Ducato (290)

**ГЛАВНЫЙ ПРЕДОХРАНИТЕЛЬ CAL.5 (КОРОБКА  
ПРЕДОХРАНИТЕЛЕЙ НА АККУМУЛЯТОРЕ)  
Пропуск воспламенения двигателя – Сервисное решение**

005.16

Рис. 1

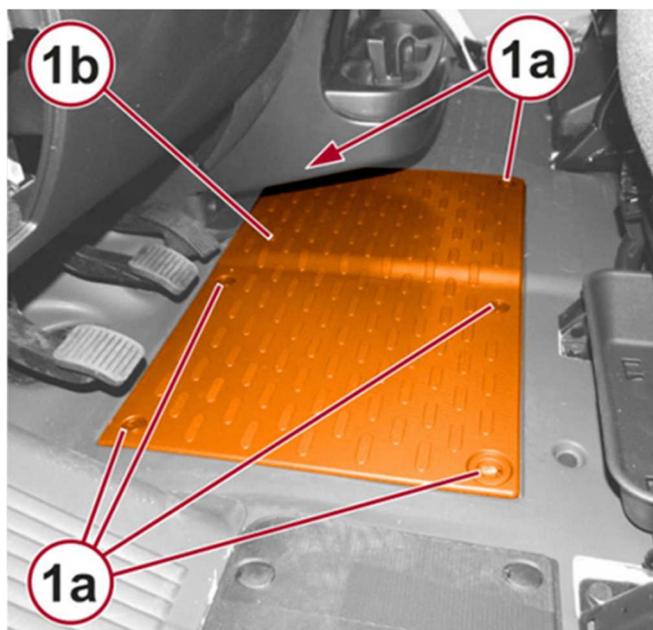
- Поверните фиксаторы (1a - Рис. 1) и снимите крышку аккумулятора (1b), расположенную в пассажирском отсеке рядом с педалями.

**Рис. 2**

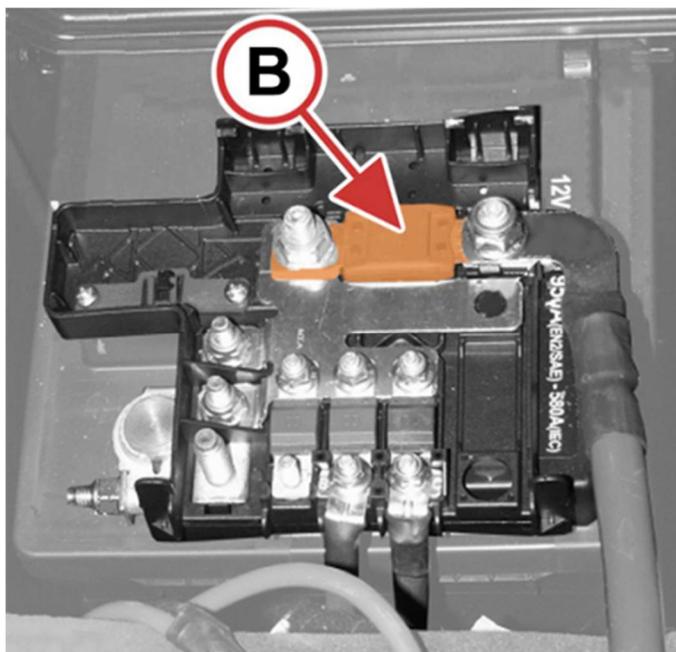
- Снимите защитную крышку с коробки предохранителей Maxi Fuse на аккумуляторе и визуально проверьте целостность предохранителя CAL.5 (В - Рис. 2).

**Рис. 3**

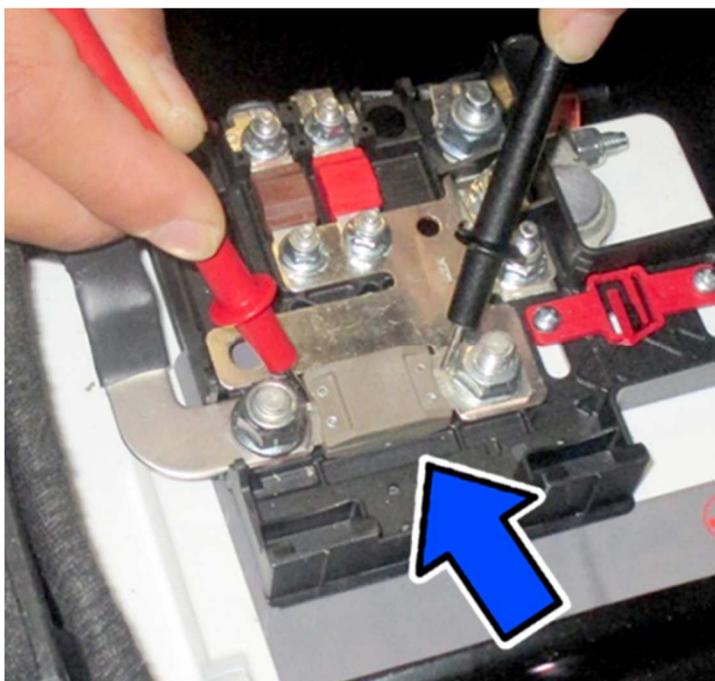
- Проверьте целостность цепи CAL.5 предохранителя с помощью тестера (рис. 3), и замените его, если она отсутствует.

Рис. 4

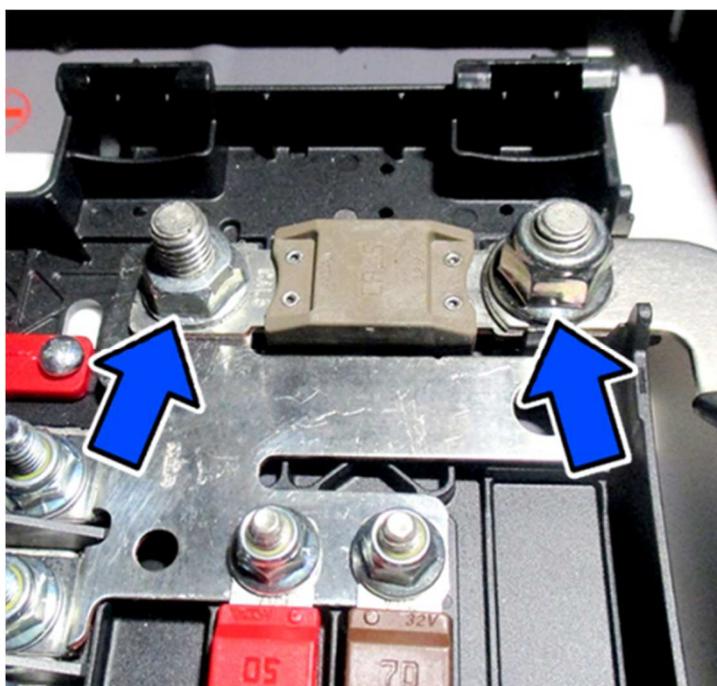
- Открутите две крепежные гайки (Рис. 4) и снимите предохранитель.

Рис. 5

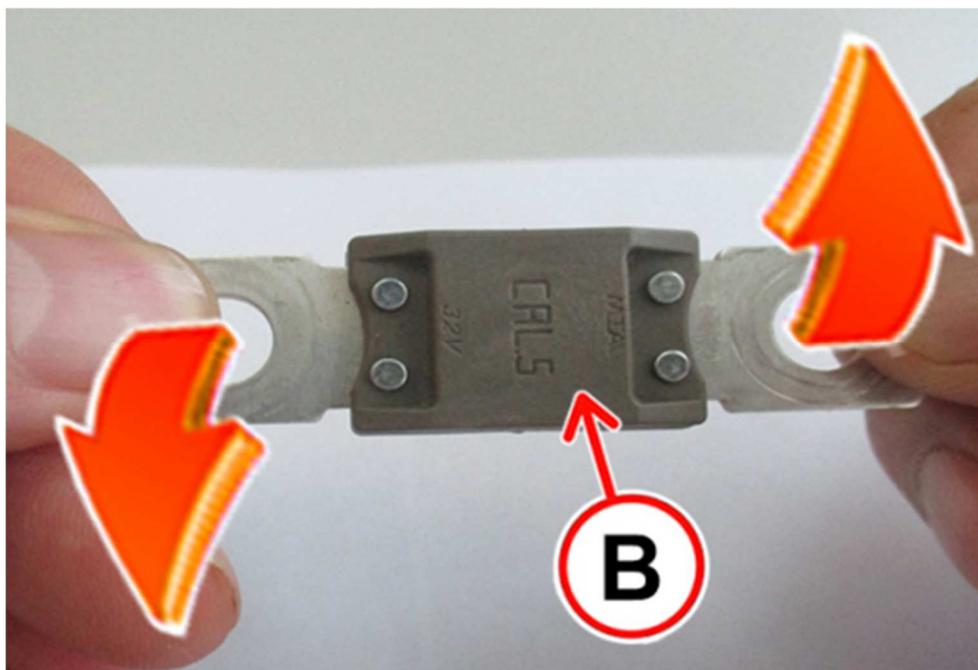
- Попробуйте на предохранителе CAL.5, который был снят (В – Рис. 5), слегка провернуть клеммы, как на Рис. 5; если клеммы двигаются, то это подтверждает, что предохранитель CAL.5 перегорел и требует замены.

Рис. 6

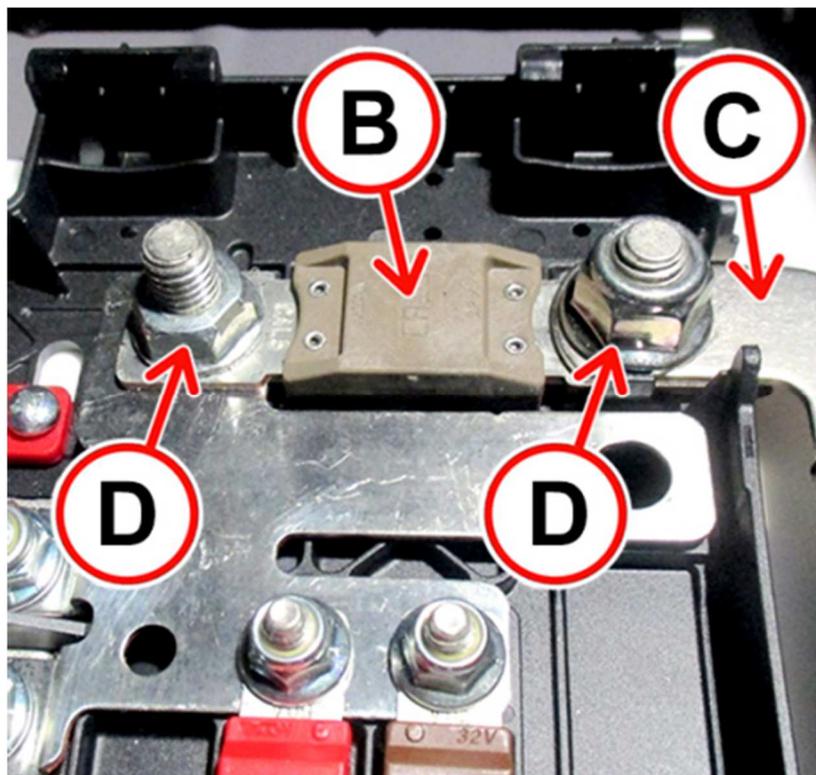
- Получите новый предохранитель (Megaval.500) и вставьте его по месту (B – Рис. 6).
- Подсоедините электрическое соединение (C – Рис. 6), закрутите две крепежные гайки (D) и затяните их усилием 1,1 daNm.
